## NOTAT RIG 01, rev.1

| OPPDRAG<br>Sørlandet Sykehus – Fundamentering av 2 batterirom | OPPDRAGSLEDER<br>Per Stenhamar                                  | DATO<br>15.01.2016<br>rev.1: 20.1.16        |

### «Second opinion» vedrørende fundamentering av 2 batterirom

Vedlegg 1.Tegning 54\_rev-\_Fundamentplan\_del4 med plassering av batterirom

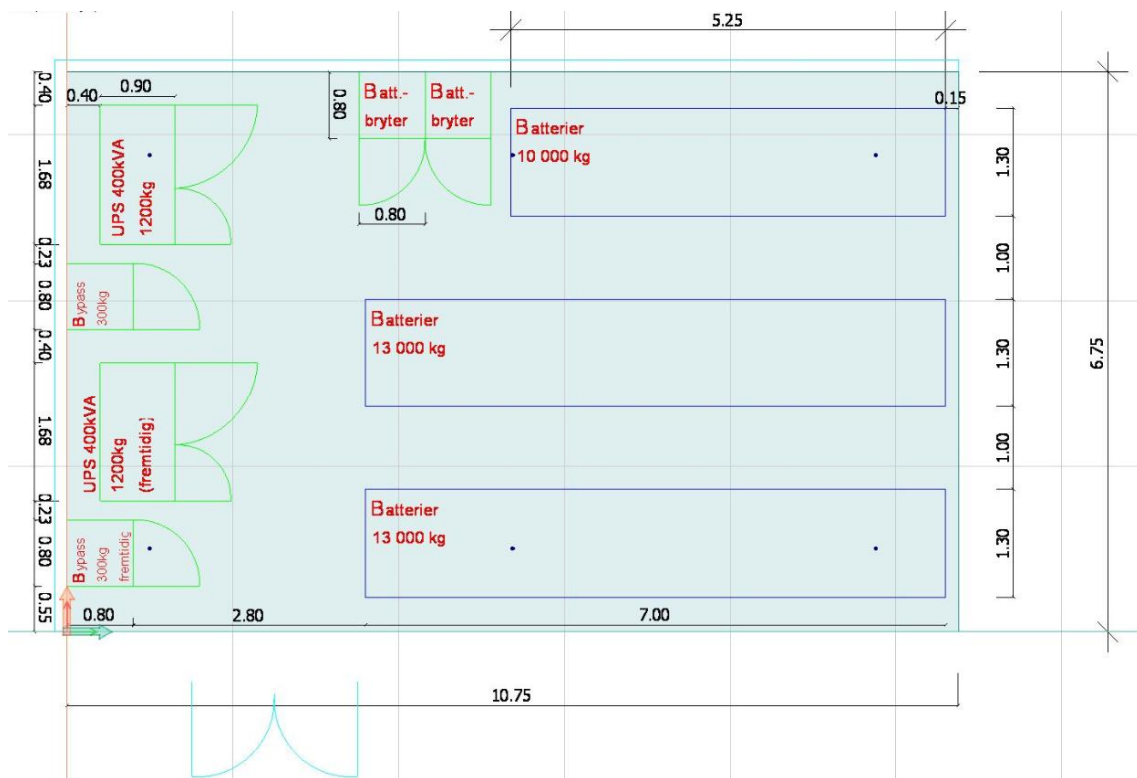
Fundamentplan for den aktuelle delen av sykehuset er vist i vedlegg 1, ref. /2/. Plasseringen av batterirommene er vist med 2 brungule firkanter på tegningen i vedlegg 1. Den siste utformingen av batterirommene er vist i vedlegg 2.

Multiconsults vurderinger er basert på plassering av batteriene som vist i vedlegg 1, samt den alternative plasseringen vist i vedlegg 2 som er utarbeidet av RIE og som resulterer i en belastning av hele batterirommet.

Vi mener at en direktefundamentering av batteriene er forsvarlig. Batteriene bør plasseres lengst mulig fra de eksisterende pelefundamentene i aksene AV og AØ. Dette oppnås best ved å etablere 2 parallelle batteripakker midt mellom aksene, f.eks. som vist i vedlegg 3 der de 3 batteripakkene vist på vedlegg 2 er erstattet med 2 litt lengre pakker. Et snitt A – A på tvers av aksene AV og AØ er vist i vedlegg 4. Belastningen fra batteriene vil bare gi en beskjeden påvirkning på de eksisterende pelene. Dette er indikert med «spenningsboblen» angitt på snitt A – A. Spenningene fra batteriene vil gi en liten tilleggslast på pelefundamentene og helt øverst
